Tähelepanekud 25.04.2025

Oleme projektide materjalidega tutvunud ning edastame tähelepanekud, mille osas palume projekte korrigeerida/täiendada.

Märkused 10.01.2025

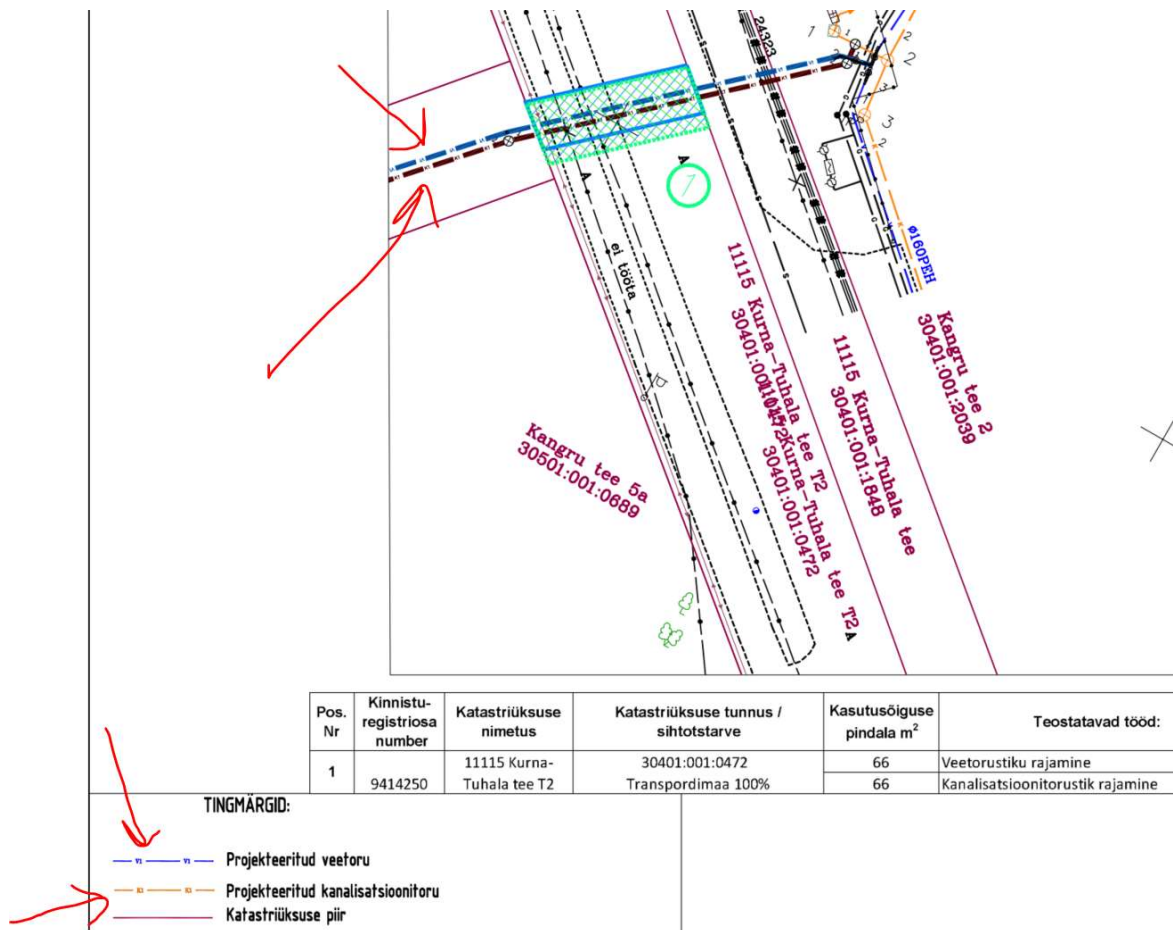
Tingmärgid viia kooskõlla asendiplaanil kajastatuga.

Katete taastamise osa

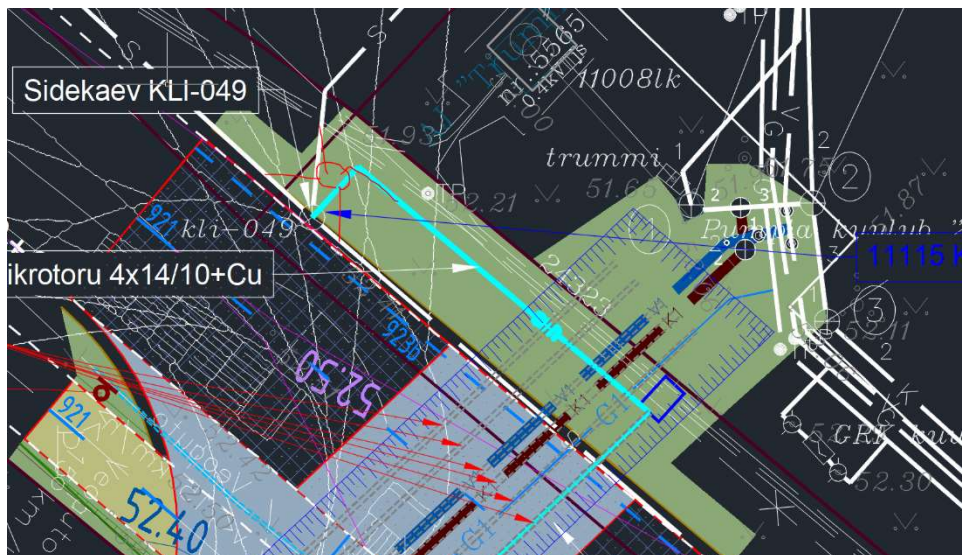
Kõik kihid on vaja taastada astmeliselt ning taastamise ulatus on vaja võtta vastavalt sellele.

Kajastada vastavalt asendiplaanil ulatus.

Vuugid peab viima teega risti. Hetkel ei ole vuugid teega risti.

Kaeviku tagasitõitel lähtuda geoloogilisest profiilist ning kaevik täita samade omadustega pinnastega kui on ülejäänud tee, sest vastasel juhul kui ülejäänud tee hakkab talvel kerkima ja suvel langema tekib kas lohk või muhk.

Kui pinnased on head siis vahetada TM65 välja ning asendada külmumispiirini TM90 materjaliga.

Asfaltkatte taastamisel peab asfaltsegu täitematerjal sisaldama tardskivi, kajastada vastavalt ka läbilõikel.

Olemasolev sidekaev palume tõsta teest ja muldest eemale haljasalale? Hetkel on sidekaev kehvast asukohas ning võib saada hoolduse käigus vigastada.

Katete taastamise osa peab käsitlema ka sidekaevu asukohta vastavalt astmetele, kajastada asendiplaanil.

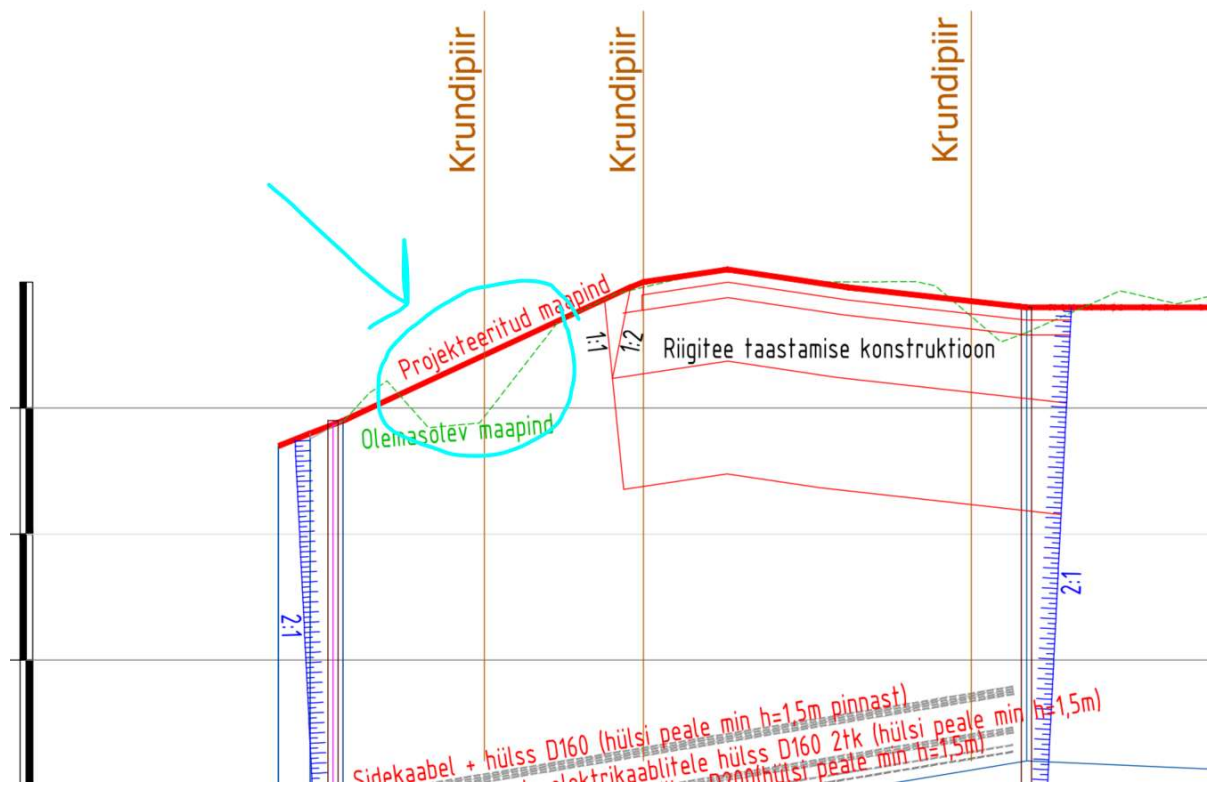
Esitatud läbilõikelt võib välja lugeda, et planeeritakse riigitee maaüksusel 11115 Kurna-Tuhala tee (30401:001:1848) täiendavat maapinna täitmist. Palume selgitada miks antud asukohas on vajalik maapinna täiendav täitmine?

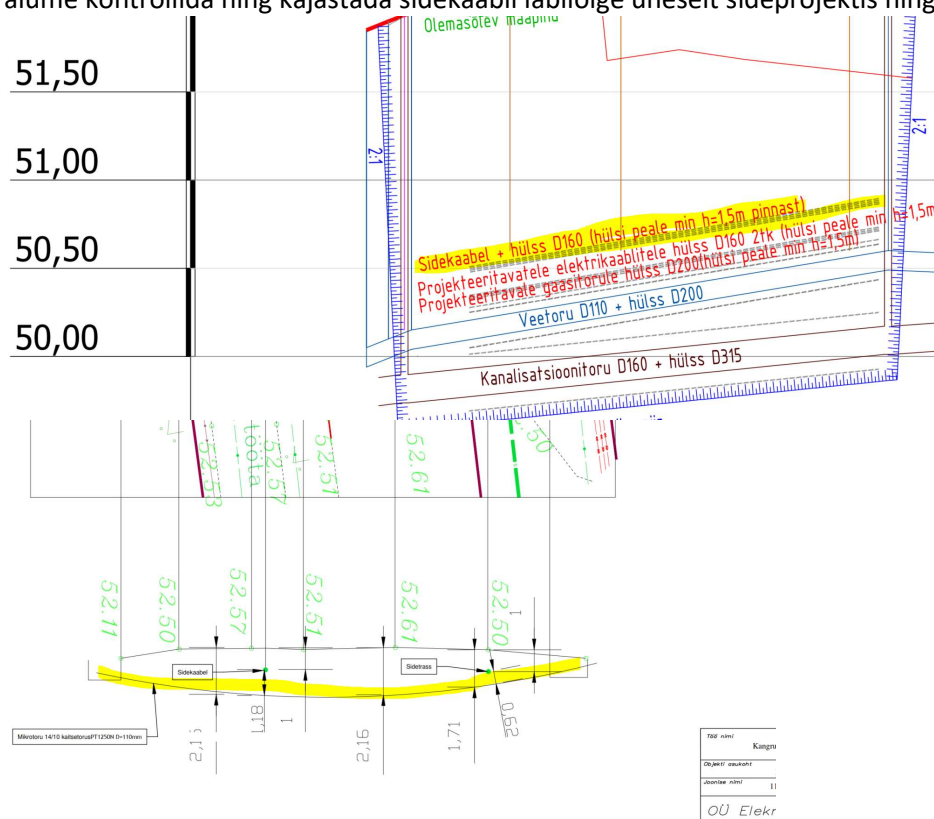
Palume kontrollida ning kajastada sidekaabli läbilõige üheselt sideprojektis ning teede osa läbilõikel.

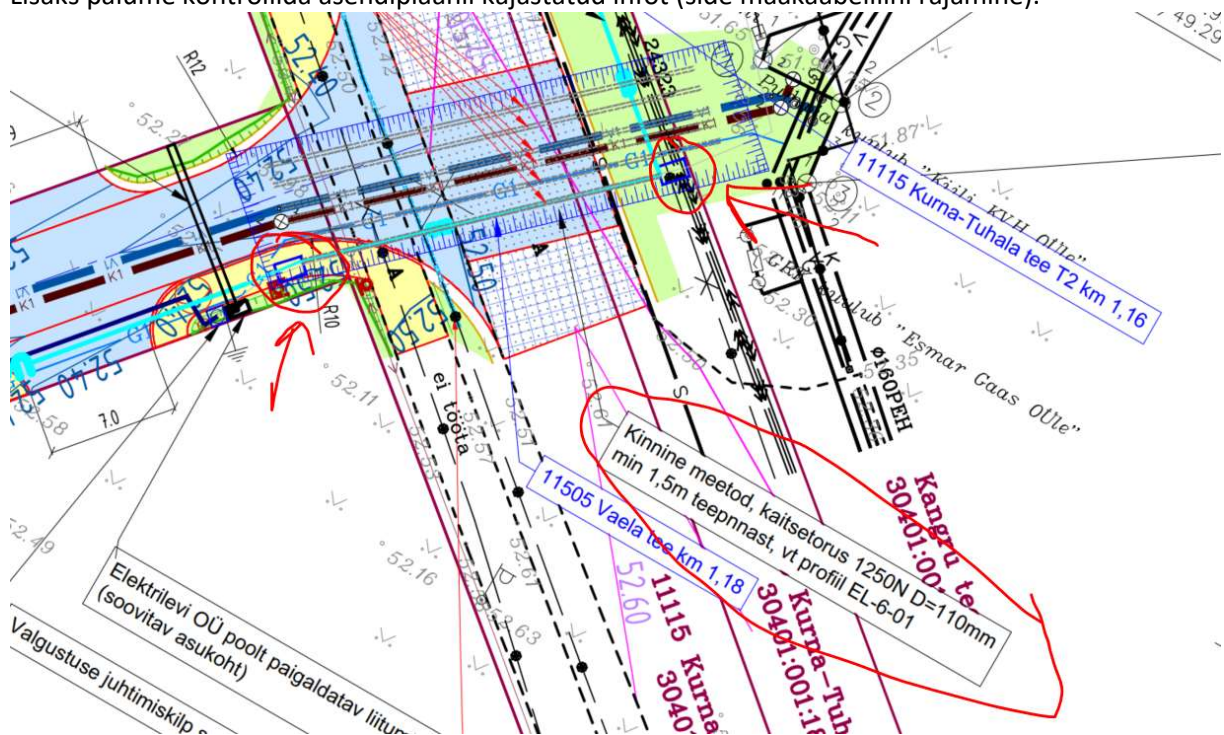
Lisaks palume kontrollida asendiplaanil kajastatud infot (side maakaabelliini rajamine).

Palume EHR kontuuridest eemaldada Tee (EHR kood 221475492) osas riigitee taastamise osa, selliselt et jääks ainult mahaõidu kontuur.
